RAPPORT DU CONTROLE PERIODIQUE D'INSTALLATION EXISTANTE D'ASSAINISSEMENT NON COLLECTIF

Numéro dossier SPANC : ANC-024-23-001

Adresse du terrain : 3 RUE DU RAMPEAU VADALLE

Commune : AUSSAC-VADALLE

→ Schéma de principe de l'installation :

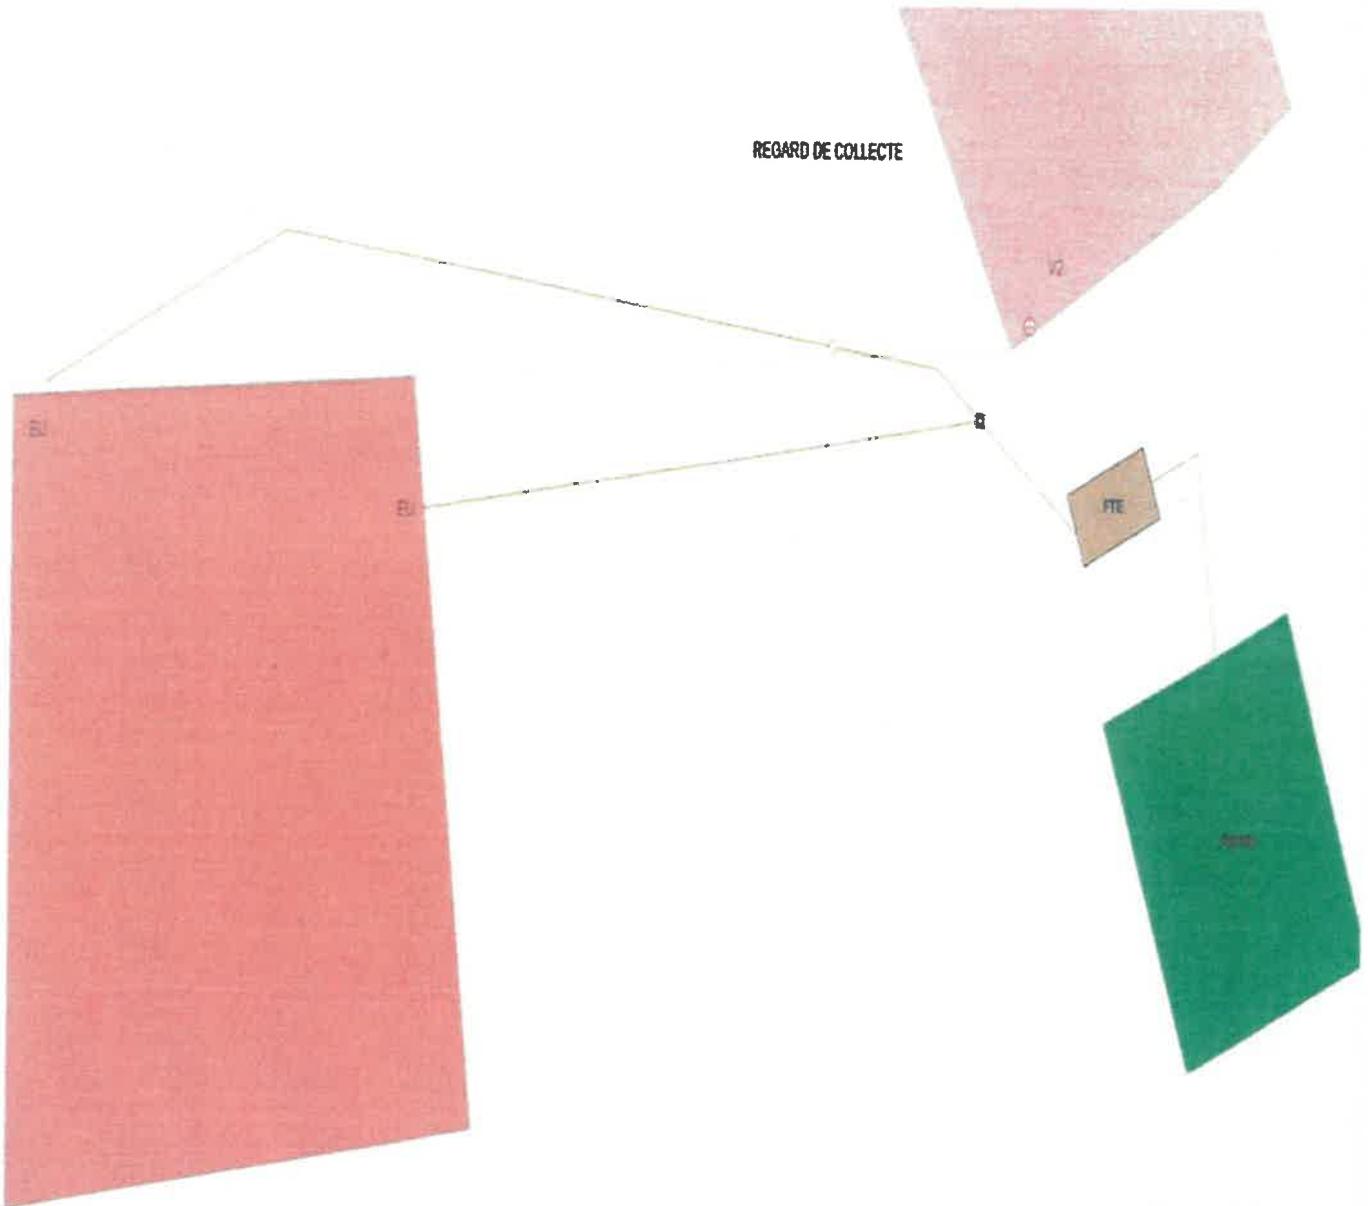
Remarque(s) / Dysfonctionnement(s) / Anomalie(s) observé(s) sur le traitement : Le regard de répartition n'est plus niveau. Les drains ne sont pas alimentés de manière égale.

- 1) Il est nécessaire de vérifier que les eaux usées s'écoulent dans le filtre à sable sur les 5 drains. Actuellement, les écoulements partent plus facilement vers la gauche car le regard de répartition a bougé. Si celui-ci bouge trop dans le temps, il sera nécessaire de le changer afin d'éviter que le filtre à sable sature trop vite.
